改善箇所説明図

改善の内容

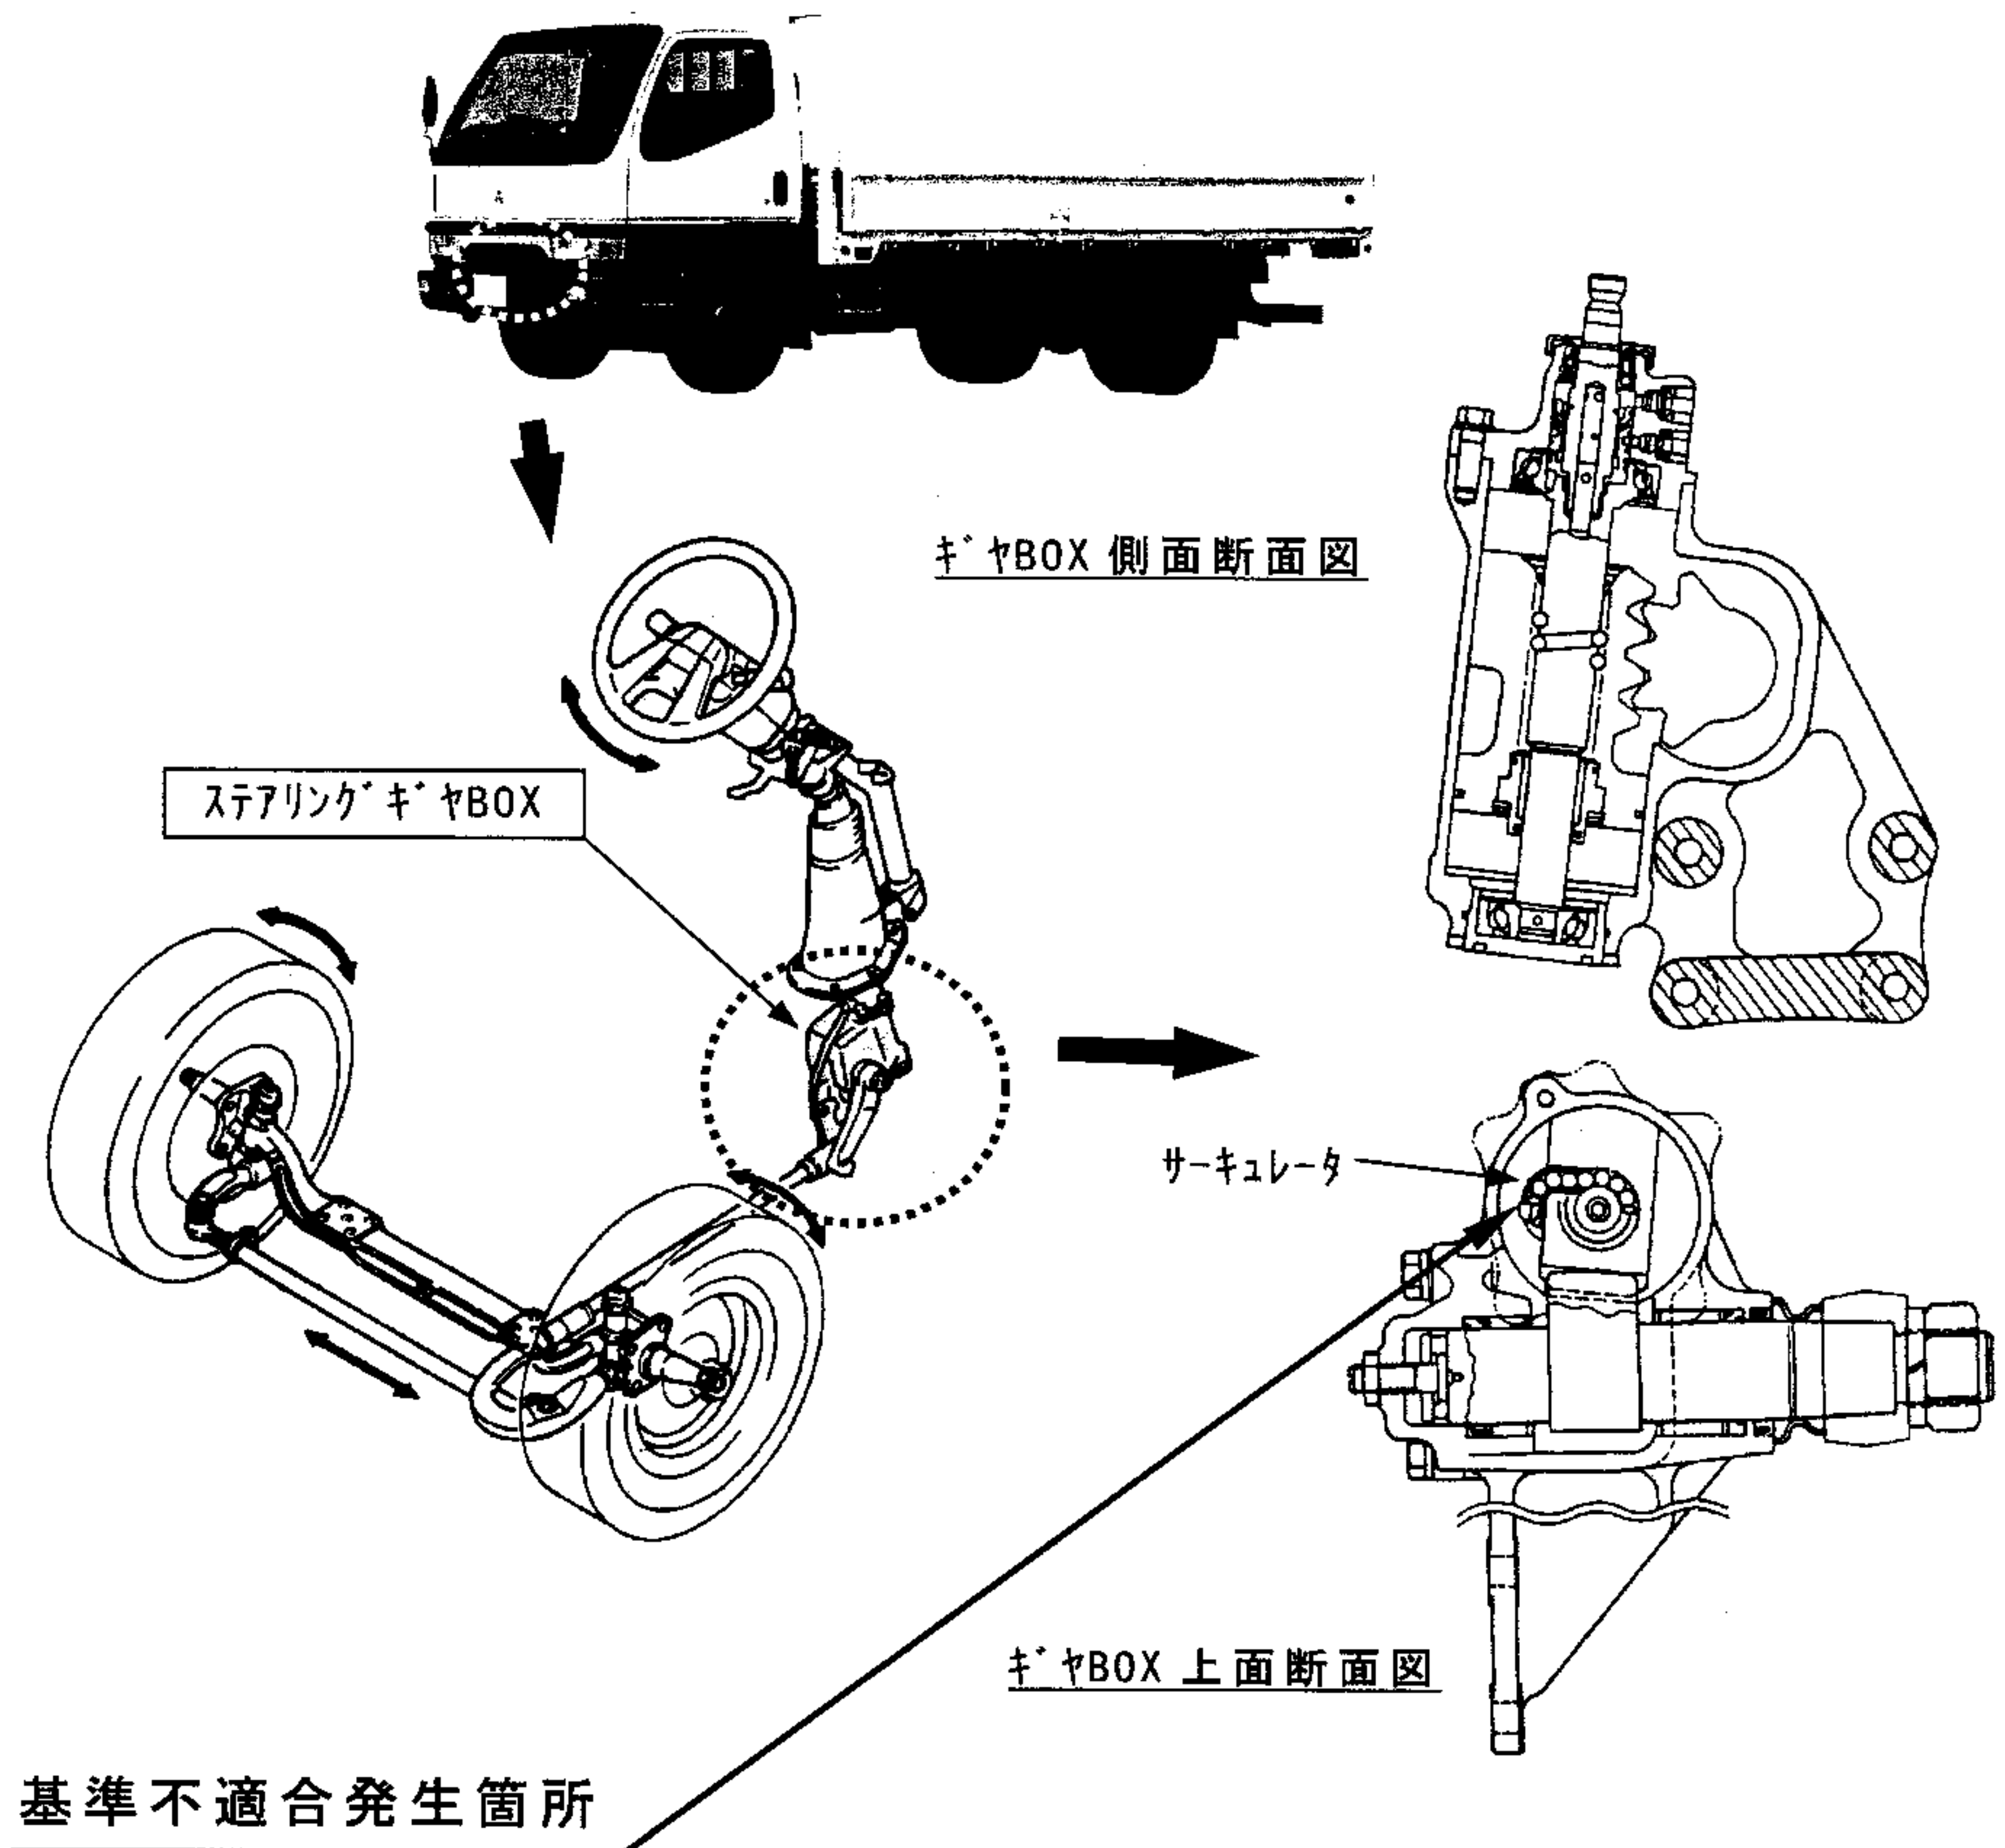
パワーステアリングギヤボックス内部のボール循環筒（サーキュレータ）の構造が不適切なため、過大な操舵入力に対する強度が不足している。
 そのため、タイヤが縁石に接触している状態でハンドル操作を繰り返すと、当該サーキュレータが破損し、最悪の場合、操舵不能となるおそれがある。

全車両、パワーステアリングギヤボックスを対策品と交換する。なお、対策品の全数供給に時間を要するため、当面の暫定措置としてハンドル作動を確認し、引掛かり感や渋り等の異常が認められた場合は、対策品と交換し、問題の無い車両については後日対策品と交換する。

併せて、タイヤが縁石に接触している状態でハンドル操作をしない様に、ユーザに注意を喚起する。
